7営設第2347号
令和7年11月20日

福岡県建築都市部営繕設備課長

新福岡県立美術館新築工事設計図書に関する質疑回答書

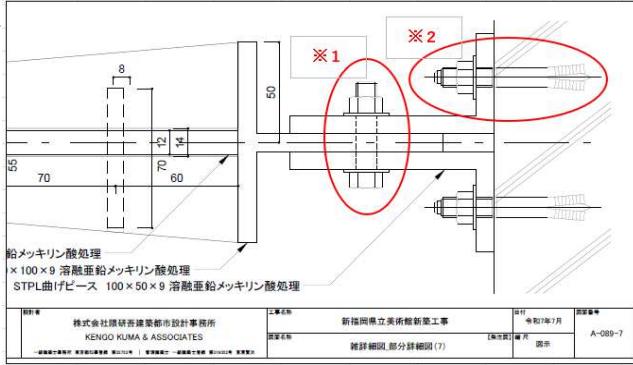
NO	図面番号	質 疑	回 答
6	A-089-7	木ルーバーに取り付ける下地金物について、CT鋼とPLを溶接して十文字にする箇所の溶接は隅肉溶接と考えてよろしいでしょうか。	宜しいです。
7	A-089-7 A-008-1	A-089-7図にある木ルーバーに取り付ける下地金物の仕上げは「溶融亜鉛メッキリン酸処理」と記載されていますが、メッキ付着量をご指示ください。 また、リン酸処理の色の型番はA-008-1「外部仕上表」にある「CT形鋼ZP N5」と同じと考えてよろしいでしょうか。	付着量550g/m ² 以上とします。 CT形鋼ZP N5と同様で宜しいです。
8	A-089-7	下図※1、※2の箇所のボルト仕様をご指示ください。緩み止めなどの措置も必要であれば、併せてご指示ください。	※1:六角ボルトM10×45 ※2:アンカーボルトM10×70 緩み止めはスプリングワッシャーとします。
